Acuerdo 924 Por el cual se aprueba la incorporación del cambio en los límites de generación y absorción de potencia reactiva de las unidades de las unidades de la planta de generación Porce III y las respectivas curvas de carga

924

2 Febrero, 2017

Curva de cargabilidad Unidades 1, 2, y 3 de Porce III:

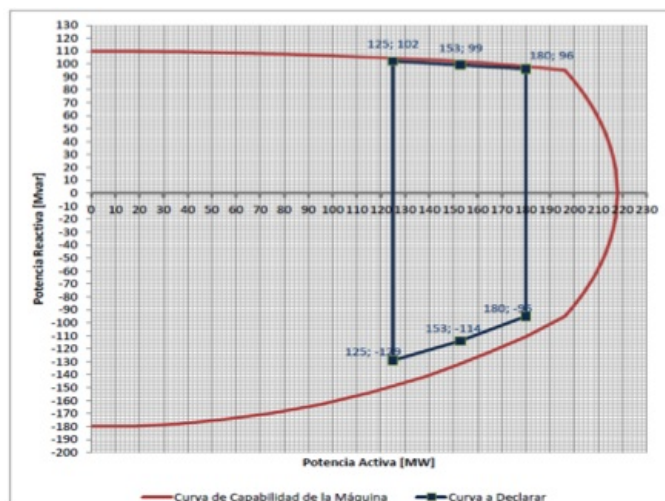
- 1 Aprobar la declaración de una nueva curva operativa de carga de las unidades de la planta de generación Porce III, en las que se define la capacidad para entrega y absorción de potencia reactiva de la unidad en

función de la potencia activa generada.

Parámetros a declarar unidades 1, 2, y 3 de Porce III

Sobreexcitación		Subexcitación	
P [MW]	Q [Mvar]	P [MW]	Q [Mvar]
125	102	125	-129
153	99	153	-114
180	96	180	-95

Curva de cargabilidad unidad 4 Porce III.

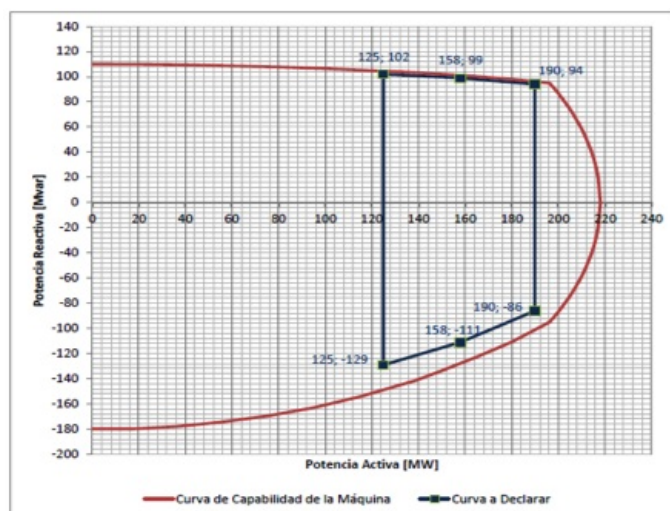
- 2 Que como resultado de la realización de las pruebas de potencia reactiva de las unidades de la planta de generación Porce III, se encontraron diferencias en los límites de generación y absorción de potencia reactiva, haciéndose necesario solicitar el cambio de los parámetros de la curva de cargabilidad.

Parámetros a declarar unidad 4 Porce III.

P [MW]	Q [Mvar]	P [MW]	Q [Mvar]
125	102	125	-129
158	99	158	-111
190	94	190	-86
